## Dispensasjon for plassering av støyskjerm - gbnr 137/45 Alver

**Administrativt vedtak. Saknr:** 252/19

Saka gjeld søknad om dispensasjon fra reguleringsplan Kubbaleitet/planid.: 1263-201215 for etablering av støytiltak på eigedom gbnr. 137/45.

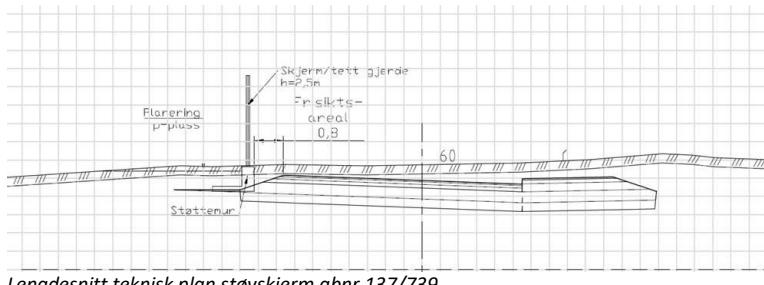
*Etter å sett nærmere på kommunen sitt vedtak, tidligere innsendte kart, og vurdering av hensiktmessig plassering sammen med nabo, har vi gjort noen mindre justeringer av støygjerde.*

*Mot gbnr 137/739 er gjerde flyttet i nabogrense. (tidligere kartviste ikke grense) Dette pga at Det allereie står mindre mur der i dag, som det vil være naturlig å forsette retningen på.*

*Mot vei kurve har vi flyttet gjerde slik at den også står i nabogrense.*

*Vi har søkt om, og fått løyve til å etablere ny avkjørsel. Støygjerde er vist på alle kart og 3D skisser som er brukt i saken tidligere, bla til veiavdeling. Gjerde ligger utenfor siktsonene i reguleringsplanen og siktsonene som er vist ved etablering av ny avkjørsel. Gjerde vil dermed ikke påvirke trafikksituasjonen negativt i området.*

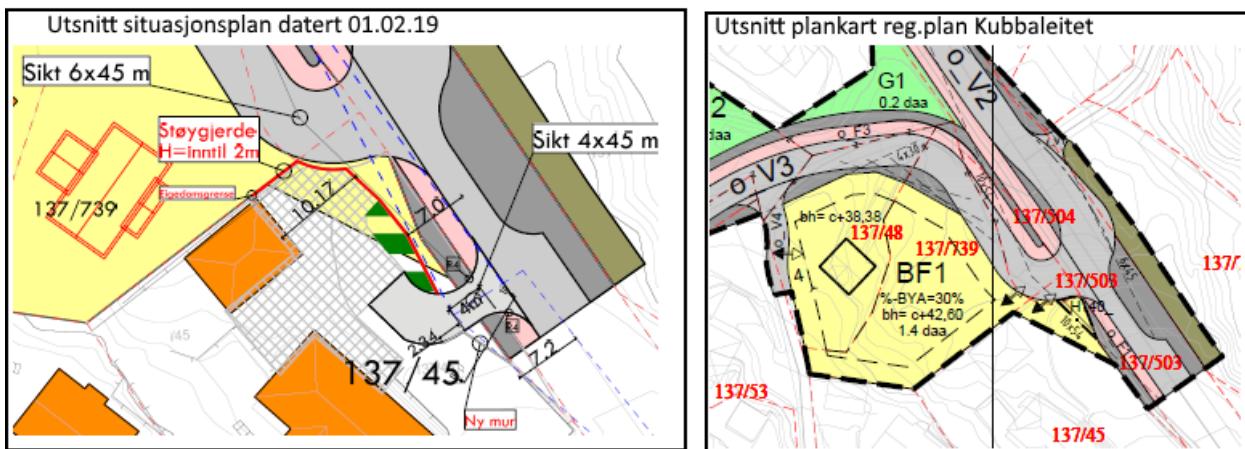
Av plankart og førsegn er det ikke synt plassering av støyttiltak på eigedom gnr. 137/45. Førsegna opnar i § 2.9 opp for at tiltak kan plasserast inntil 1 meter fra grense mot nabo og føremålgrense.

Det er søkt om dispensasjon frå § 2.9 i førsegna for etablering av støygjerde i krysset mellom o\_V2 og o\_V3 i reguleringsplan Kubbaleitet.

Saka har vore på høyring til Teknisk drift ved vegavdelinga som ikke er negative til tiltaket så framt avstand frå formålgrense veg til støyskerm plassert i kurvatur i krysset mellom o\_V3 og o\_V2 ikke vert mindre enn 0,8 meter tilsvarende det som er akseptert i teknisk vegplan for reguleringsplan Kubbaleitet. Vidare at frisiktsone i krysset mellom o\_V2 og o\_V3 vert 10x54 meter slik som synt på gjeldande plankart.

Tiltaket vert godkjent plassert i grense mot gnr. 137/739 slik som synt på situasjonsplan og slik det er akseptert i nabokerklæring. Støyskerm skal ha minste avstand til føremålgrense/vegbanekant på 0,8 meter. Regulert frisiktsone i kryss mellom o\_V2 og o\_V3 på 10 X54 meter skal ivaretakast.

1. Støyskjerm skal ha minste avstand til føremålsgrense/vegbanekant i kurvatur i krysset mellom o\_V2 og o\_V3 på 0,8 meter
2. Regulert frisiktsone i kryss mellom o\_V2 og o\_V3 på 10 X54 meter skal ivaretakast
